# 発電用原子炉施設に係る特定機器の設計の型式証明申請

## コメント回答

2023年10月17日

株式会社グローバル・ニュークリア・フュエル・ジャパン

## 4(1). 耐震設計の適合性評価の概略フロー(更新後)

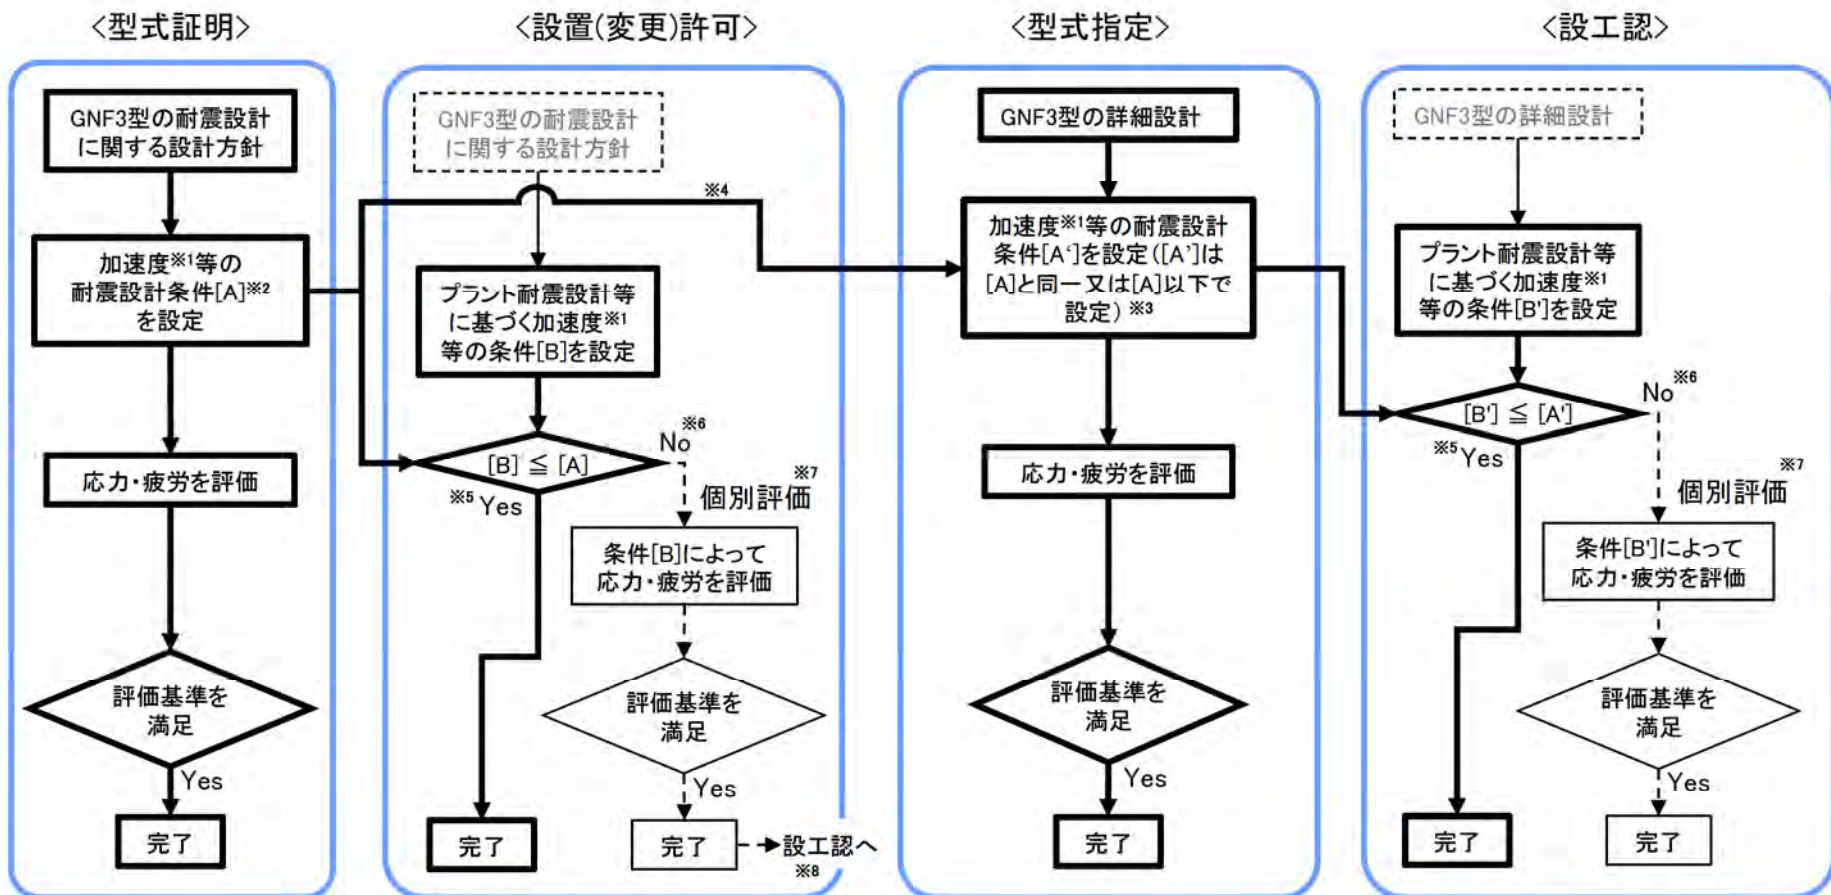
2023/4/20審査会合 指摘事項

No.1

個別プラントの設置変更許可申請書には、その申請内容が本型式証明の五1.に記載される「範囲」の中にあることを示す記載が必要と考えるが、同「範囲」の内容(詳細設計に係る値)を踏まえると、従来と同様の設置変更許可申請書の記載では困難であると考えられるため、設置変更許可申請書の記載をどのようにすべきかを検討し説明すること。

耐震設計については、前頁の方針によって、型式証明及びEPの本文及び添付書類の記載事項が同じになる。それに伴い、本文五号2項(8)の記載(いわゆる「部分適用」)は不要となることから、本文五号2項(8)の記載は削除することとする。

ここで、型式証明の耐震設計条件は、既存のプラント耐震設計条件に対して包絡的に設定したものであるが、将来の新知見などによって、EPの耐震設計条件が型式証明の耐震設計条件を超えることも可能性として考えられる。その場合、型式証明は当該EPに使用しない考えである。

p.3～4で示した方針を踏まえ、4/20の審査会合で示した耐震設計及び機械設計の適合性評価の概略フローを見直した。(次頁以降参照)
